Nesbyen kommune

Saksfremlegg

01202001, Buvatn Nes østmark - detaljreguleringsplan - Sluttbehandling

Figur 1: H120_1 og H120_2 hhv. før og etter endring

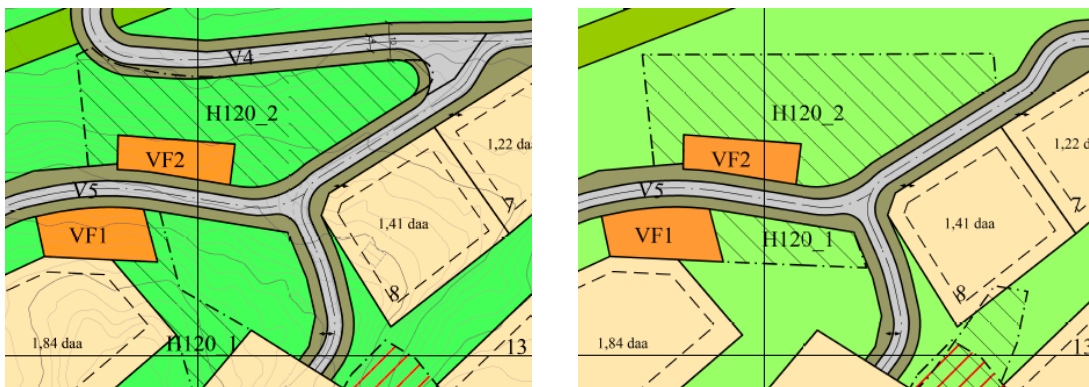
Det vises videre til at foreslått plass for drikkevannsuttak, hensynssone H120-1, er 10-12 m unna egen grunnvannsbrønn. Dette kan få konsekvenser for mengde og kvalitet på deres brønnvann, og det bes om at regulert brønn flyttes. Dersom vannverksbygg med høydebasseng innenfor VF1 fører med seg støy i drift, bes det om at også denne flyttes.

- Hensynssonene H120_1 og H120_2, sikringsone for grunnvannsforsyning, er forflyttet noe (se Figur 1).

Forslagsstiller har flyttet hensynssonen for drikkevannsuttak for å imøtekomme innspillet. Det bemerkes at dog grunnvannsboring er meldepliktig til NGU etter vannressursloven § 46, og det anbefales følgelig at brønnen blir registrert.
